Informativo técnico – N°54 - Adequação da instalação para uso dos novos modelos de coletor MC3000 e MC1500.

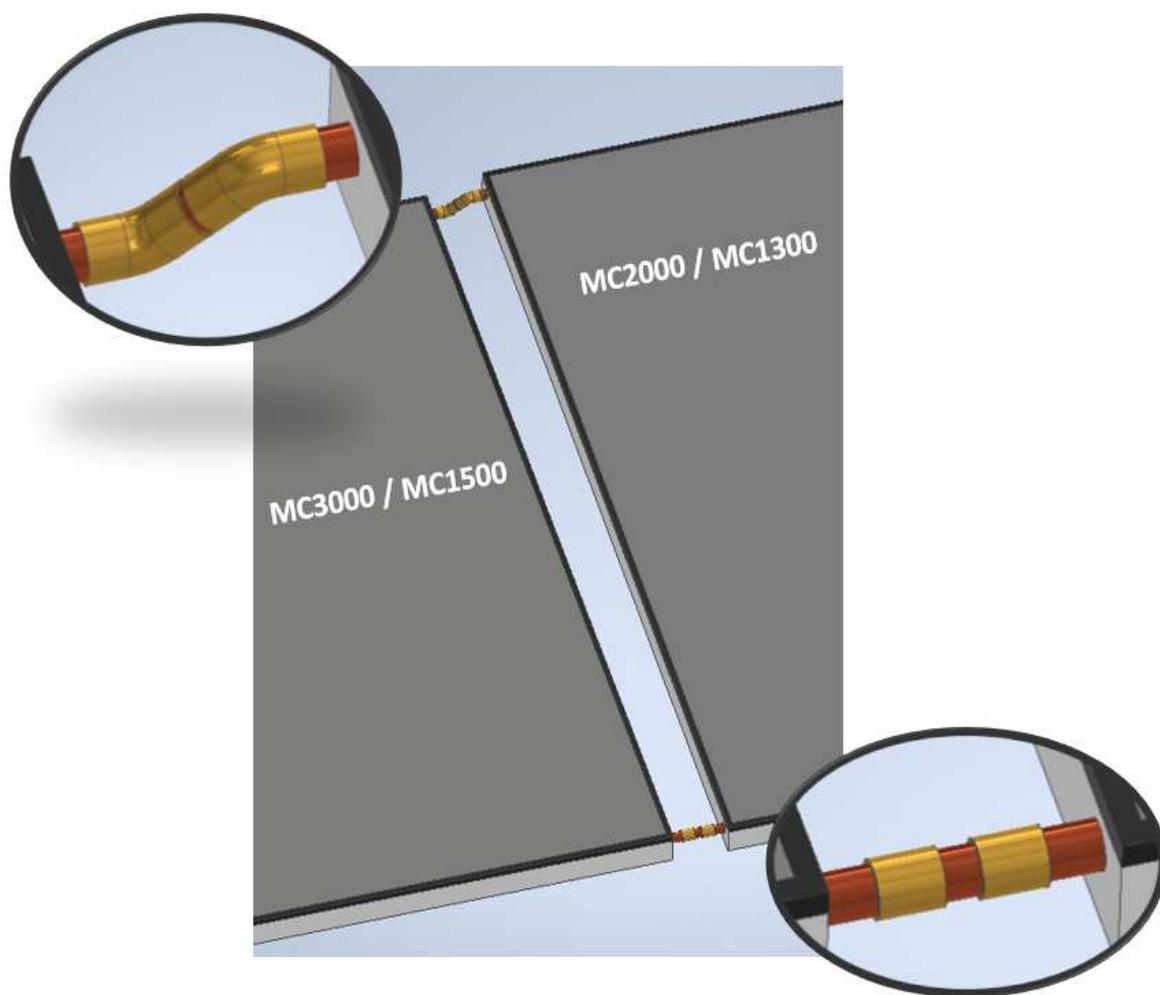
Os novos coletores da linha MC3000 e MC1500 apresentam uma pequena diferença de 12mm entre os centros dos tubos dos coletores dos modelos MC2000 e MC1300.

Para que seja possível instalar os diferentes modelos de coletores em uma mesma bateria, é necessário realizar algumas adequações.

Nos sistemas que funcionam em regime de baixa pressão (≤ 5 mca), poderá ser utilizada uma mangueira EPDM (± 60 mm ~ 80mm), fixos com abraçadeiras do tipo mola com diâmetro igual a $\varnothing 30$ mm, conforme o diagrama a seguir:

- ABRAÇADEIRA MOLA Ø30 LARG. 12mm;
- MANGUEIRA EPDM Øe30,5 x Øi22,5 x 60mm.

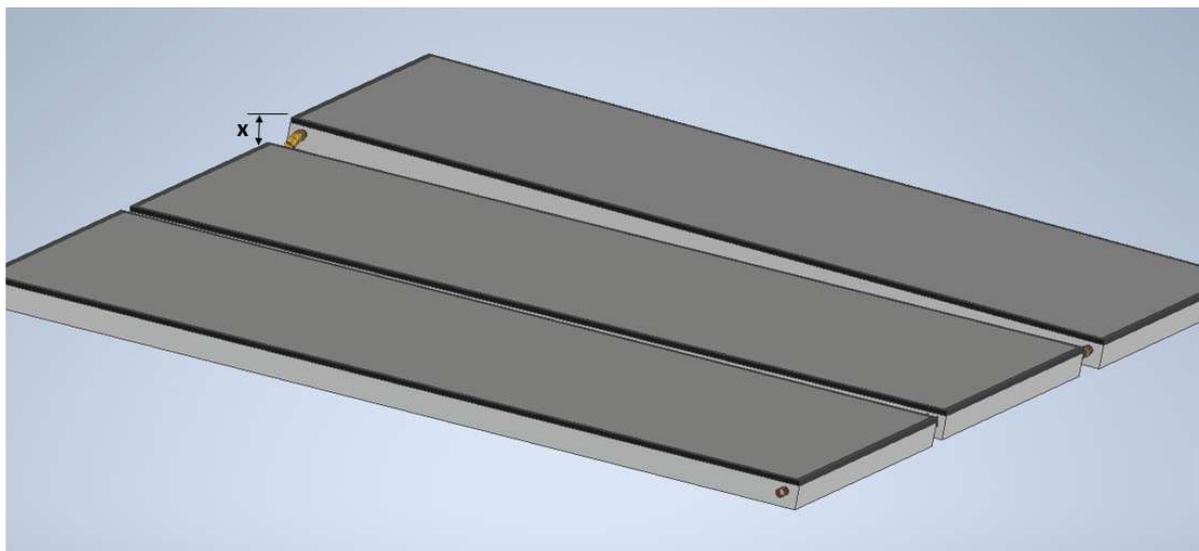
Nos sistemas que funcionam em regime de alta pressão (>5mca), deve-se utilizar conexões soldáveis de material compatível com o material dos tubos do coletor (cobre).

No caso de o ajuste provocar uma diferença de altura entre os coletores, deve-se prever mecanismos de sustentação e escoramento para compensar o desnível e manter o coletor completamente apoiado.

Cotovelo 45° 22mm

Luva 22mm

União 22mm
